# 1610-1面框改模，正面换镶块开孔，需恢复原状。

制图 Drawing	审核 Auditing	批准 Confirm	客户名称 Custom Name	江苏安普电子	材料 Material	普通ABS	
胡鑫波			产品名称 Product Name	上盖	图纸比例 Drawing Scale	1:1	A3
11.11.19			产品编号 Product Code	1610-1B	视图 Project View	 (mm)	
共 1 页 第 1 页			 <b>宁波三和壳体公司</b> NINGBO SANHE ENCLOSURE CORPORATION		中国宁波慈溪 TEL: +86(574)63226910 FAX: +86(574)63226900

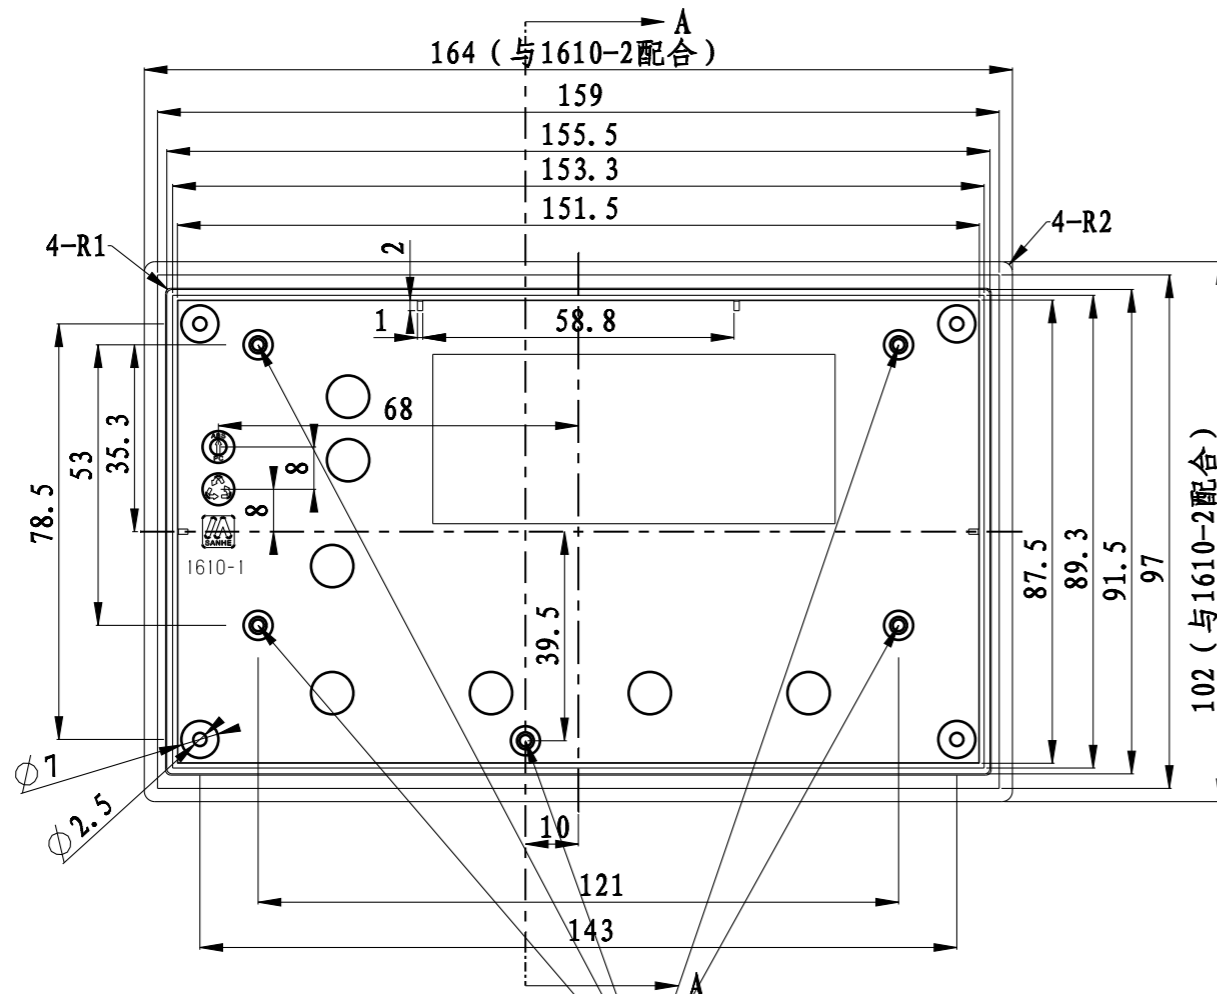
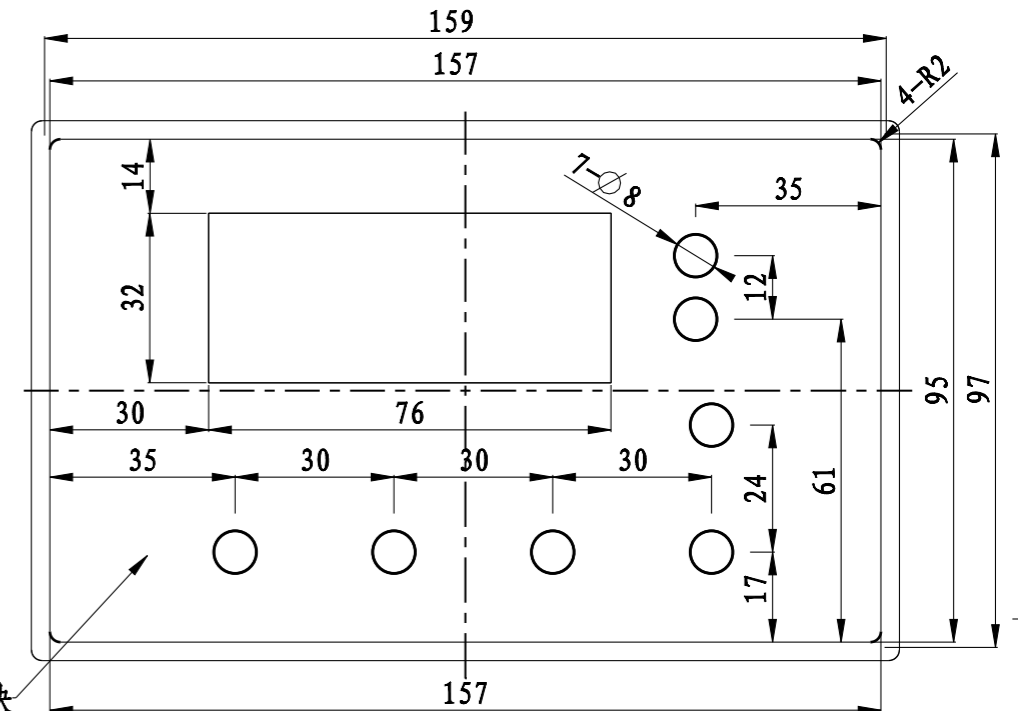
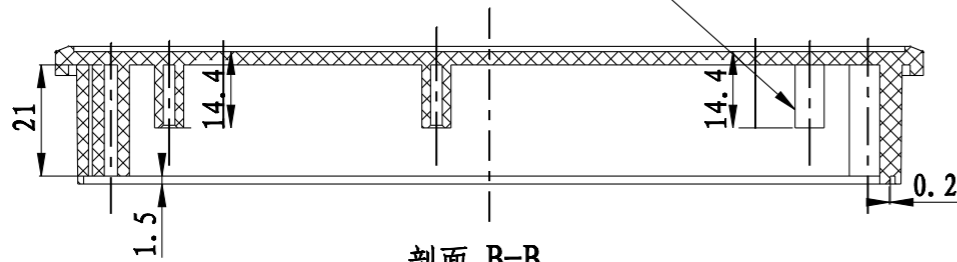
背面（此面做顶杆）

正面

五个柱子要恢复原高度
